KL. HECKENSCHERE

GT233-----A

TYPE 1

GT233

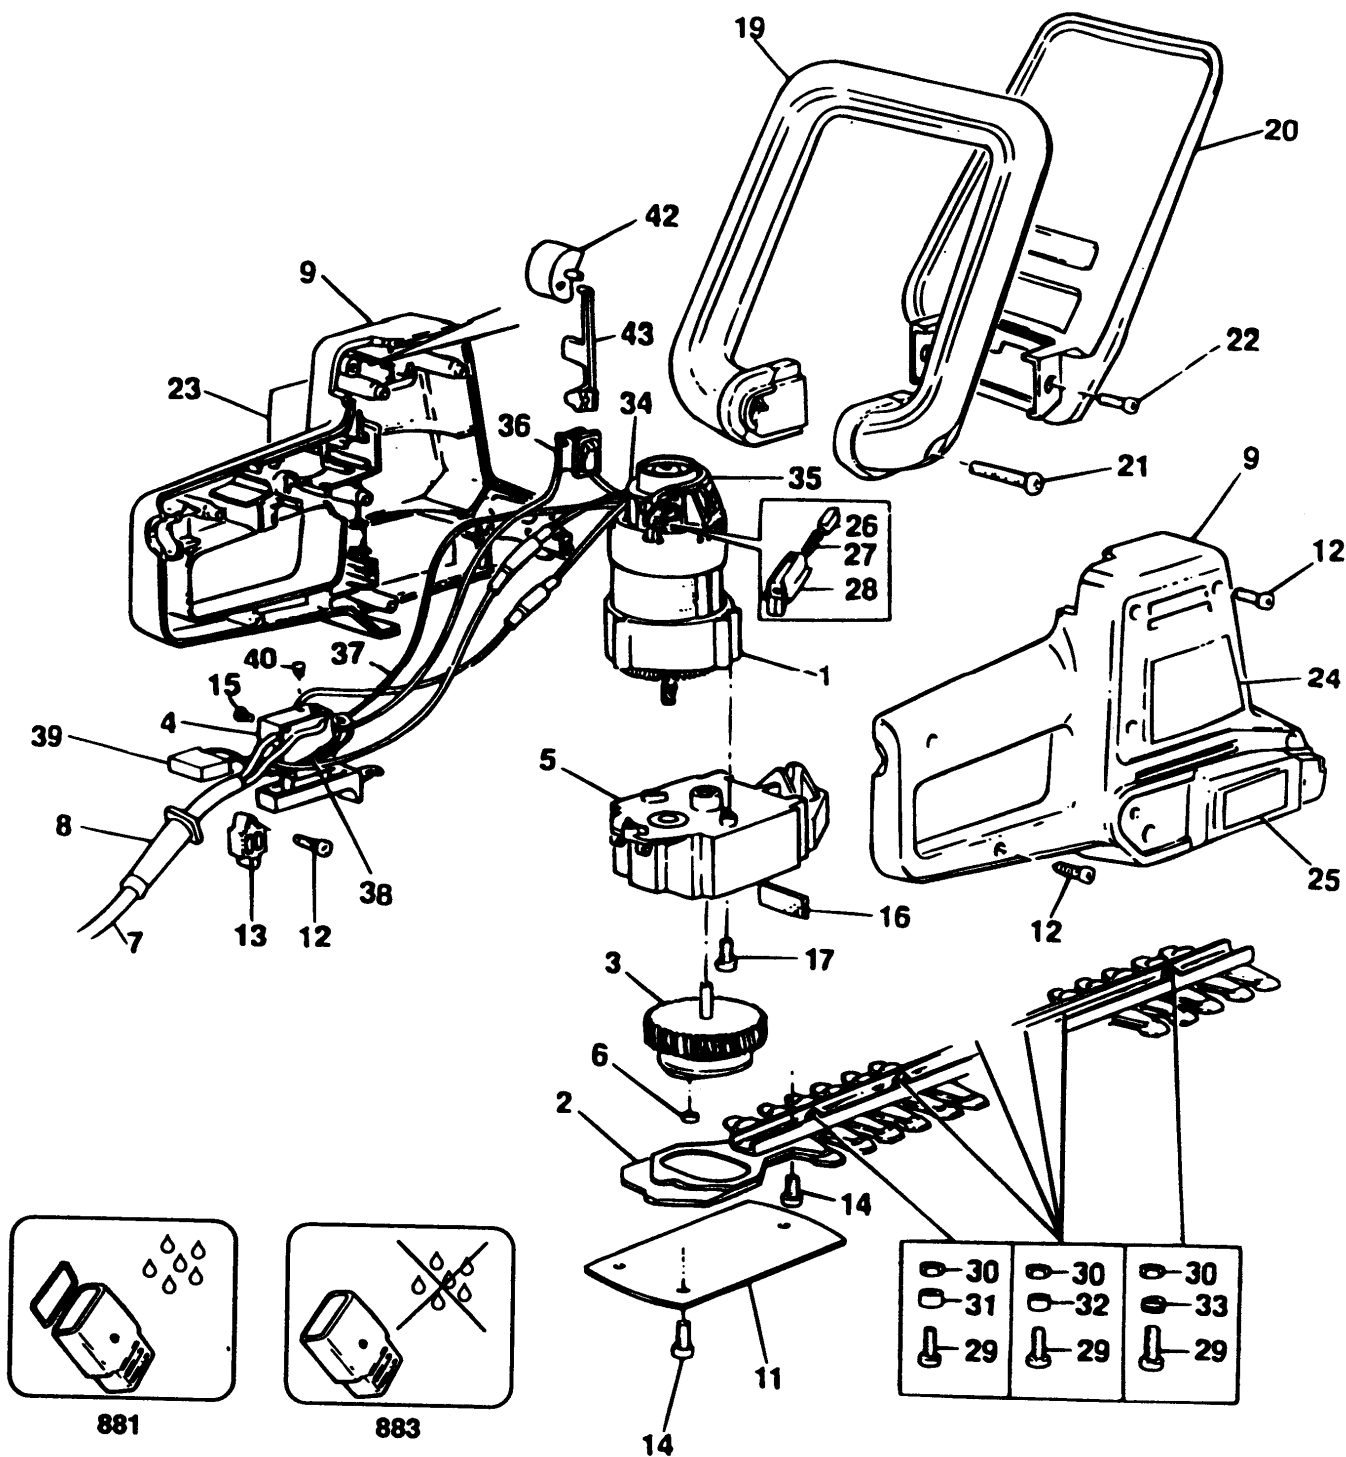
Blatt- & Getriebeverbesserung: Werden Artikel 2, 3, 6, 11 ben ö tigt, die Einheit durch Auswechseln von Artikel 2 und 11 aus der Blattversion GT230 H1E, H1F, H1G umr ü sten.

Einheiten ab Januar 1996:

Verbessertes Getriebegeh ä use (5), Abdeckung (11) und Schrauben (14) eingebaut.

Alle vor Januar 1996 hergestellten Teile, die das Getriebegeh ä use (5) erfordern, sollten den Reparatursatz (5) einsetzen.

Der Reparatursatz besteht aus verbessertem Getriebegeh ä use (5), Abdeckung (11) und 3T10 Torx Kopfschrauben.
